Planungs- und Gestaltungsbeirat der Hansestadt Rostock

7. Sitzung – 14.03.2014

Protokoll

TOP 1 Mühlendamm 4/5

Lageplan und Schnitt

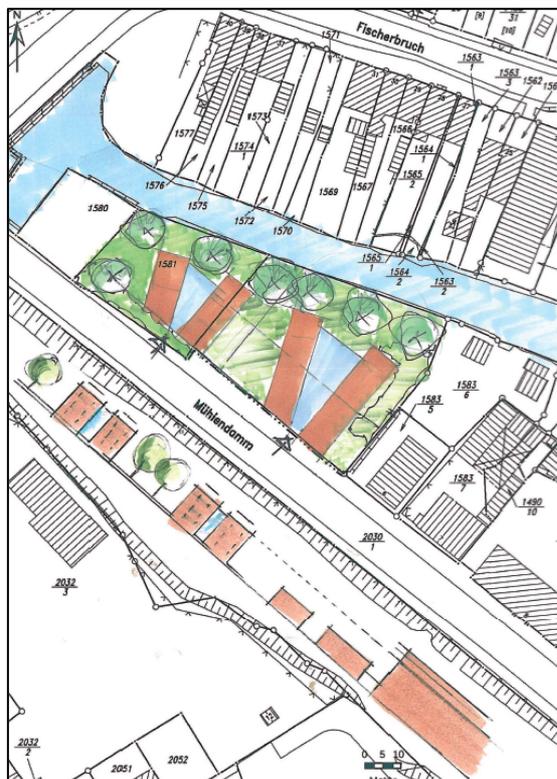
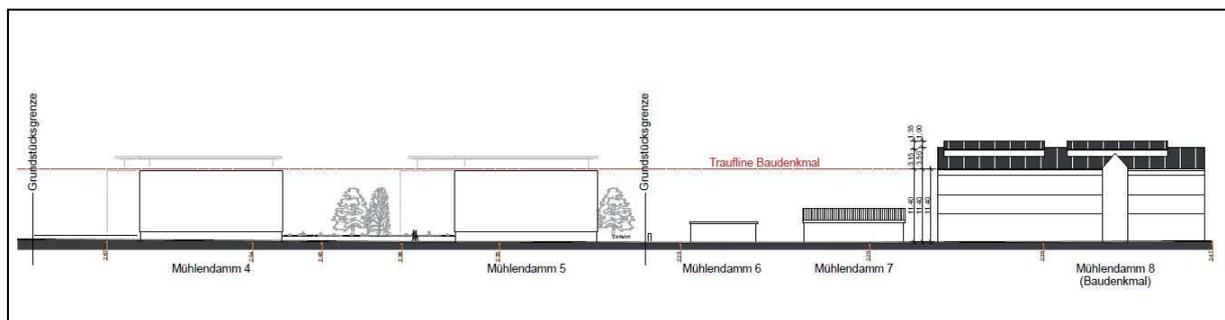
Allerdings hakt Herr Prof. Anderhalten ein und kritisiert die Typologie der Bebauung, die eher einem Verwaltungs- als einem Wohnbau entspricht. Vor allem die Ausrichtung der Gebäuderiegel wird sehr kritisch gesehen. Insbesondere aufgrund der hohen Lärmbelastung vom Mühlendamm muss für den rückwärtigen Bereich ein Schallschutz errichtet werden. Herr Prof. Anderhalten schlägt hierzu vor die Typologie des Gebäudes der Mühle zu übernehmen. Herr Petersen ergänzt, dass es sich nicht nur um den Schallschutz auf dem eigenen Grundstück handeln darf, sondern dass es auch darum gehen muss einen Schallschutz für den Fischerbruch zu gewährleisten. Durch die bisher angedachte Bebauungsform würde der gesamte innen liegende Bereich zwischen Mühlendamm und Fischerbruch verlärmert werden.

Frau Osterwold beanstandet in diesem Zusammenhang auch die geplante Gebäudetiefe, die sehr weit in das Grundstück und in den privaten Freiraum hinein reicht und dessen Qualität beschneidet. In Abhängigkeit mit der Gebäudehöhe von vier Geschossen kommt es in der Hauptspielzeit am Nachmittag zu einer vollständigen Verschattung der gesamten privaten Freifläche, bekräftigt Frau Prof. Loidl-Reisch.

Zur Lösung schlägt das Gremium vor einen straßenbegleitenden Gebäuderiegel vorzusehen und im rückwärtigen Bereich in der Grundstückstiefe die Bebauung in der Höhe zu verkleinern. Diesbezüglich könnte es hilfreich sein unterschiedliche städtebauliche Studien anzufertigen.

Nach Frau Prof. Loidl-Reisch sollten aus tierschutzrechtlicher Sicht die großen Glasflächen noch einmal überdacht werden. Sie stellen vor allem für Vögel regelrechte tödliche Fallen durch mögliches Dagegenfliegen dar. Andernfalls müsste durch Schutzmaßnahmen, wie etwa Bedruckungen u.ä., dem entgegengewirkt werden.

Zur Integration des Hochwasserschutzes in das Bebauungskonzept betont Frau Osterwold, dass es begrüßenswert wäre die Bauflucht hinter die der alten Mühle zurückspringen zu lassen. Zum einen würde auf diese Weise die Historie in den Vordergrund gerückt. Zum anderen würde vor dem öffentlichen Straßenraum zusätzlich ein halböffentlicher bis privater Raum vor dem Gebäude entstehen, der durch ein zusammenhängendes Hochwasserschutzkonzept (beispielweise durch Mauern) gefasst sein könnte.

Herr Prof. Knieling betont an dieser Stelle erneut, dass der private Freiraum im hinteren Bereich des Grundstücks an dieser verlärmten Stelle nicht durch eine mögliche 1,20 m hohe Hochwasserschutzmauer automatisch nutzbar gemacht wird. Dies kann nur durch eine straßenbegleitende Bebauung sichergestellt werden.

1. Eine Bebauung des Grundstücks am Mühlendamm ist historisch begründet und städtebaulich grundsätzlich richtig.
2. Die vorgeschlagene städtebauliche Struktur und die Gebäudetypologie sind an dem Ort nicht nachvollziehbar. Es sollte eine straßenbegleitende Bebauung entwickelt werden, die Richtung Wasser (Nord-Osten) ein- bis zweigeschossige Anbauten erhalten kann. Damit ergibt sich ein gutes Zusammenwirken mit der Bebauung gegenüber am Fischerbruch.

3. Die Traufhöhe der neuen Gebäude am Mühlendamm soll die Traufhöhe des Baudenkmals Mühlendamm 8 nicht überschreiten.
4. Die Stellplatzebene als Sockelgeschoss darf von der gegenüberliegenden Seite des Fischerbruches nicht sichtbar sein (bitte Schnittzeichnung anfertigen).

5. Die Gebäudeflucht am Mühlendamm sollte soweit zurückgesetzt werden, dass zwischen der zukünftigen Hochwasserschutzmauer und dem Gebäude ein kleiner Vorderebereich entsteht (vergleiche hierzu Mühlendamm 8b).

6. Der Hochwasserschutz am Mühlendamm sollte als gestalterisches Gesamtkonzept entwickelt werden (Mauer, Tore etc.). Das Baudenkmal Mühlendamm 8 könnte als besonderes Gebäude in der Flucht stehend angeschlossen werden.

7. Bei der Entwicklung der Fassaden ist darauf zu achten, dass keine zu großen Glasflächen entstehen bzw. diese zum Schutz der Vögel behandelt werden.
